WYJAŚNIENIA I ZMIANA TREŚCI SPECYFIKACJI ISTOTNYCH WARUNKÓW ZAMÓWIENIA

Dotyczy: sprawy nr 3/ZP/18/WTiZ - przetargu nieograniczonego na realizację zadania inwestycyjnego pn. „Przebudowa budynku nr 16 w m. Nowy Sącz”.

Ad.4. Opis konstrukcji montażowej modułów fotowoltaicznych:

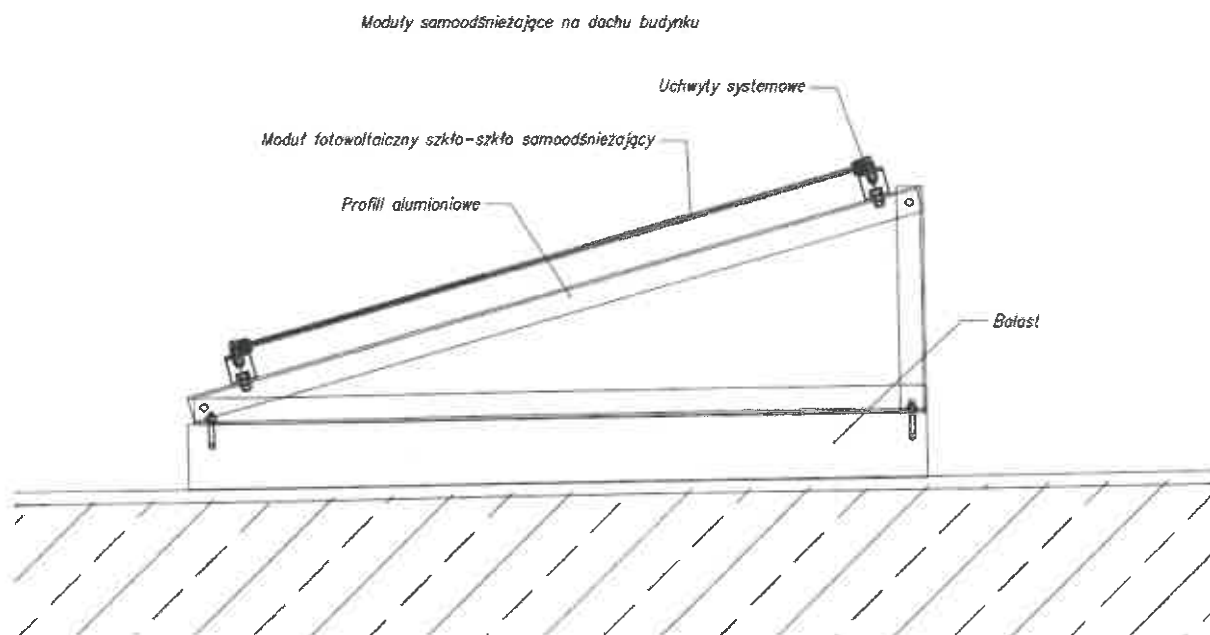
- technologii ogniw fotowoltaicznych,
 - sposobu realizacji funkcji samoodśnieżania modułów.
4. Udostępniona dokumentacja w zakresie instalacji fotowoltaicznej nie precyzuje sposobu montażu modułów fotowoltaicznych. Prosimy o uszczegółowienie dokumentacji o rysunki i wskazanie czy posadowienie ma być wykonane metod inwazyjną czy bezinwazyjną.

Na dachu budynku zaprojektowano moduły fotowoltaiczne w układzie typowym, montowane do stropu w sposób bezinwazyjny (bez naruszenia warstw stropowych).

Bazę do montażu konstrukcji stanowią płyty żelbetowe (balast powinien zostać dobrany na podstawie obliczeń wytrzymałościowych) rozmieszczone na warstwach dachu. Do ramy aluminiowej kręcone są aluminiowe profile tłoczone o przekroju 40x40mm. Stanowią one rygle do których, przy pomocy punktowych uchwytów, mocowany jest bezramkowy moduł fotowoltaiczny w technologii szkło-szkło w układzie góra dół. System modułów PV dla dachów płaskich oparty jest na rozwiązaniu bez ramowym, ułatwiającym zsuwanie śniegu i ograniczającym nadmierne zabrudzenie modułów (brak jakichkolwiek ciągłych przeszkód przy spływie zanieczyszczeń czy śniegu). Sposób montażu przedstawia poniższy rysunek:
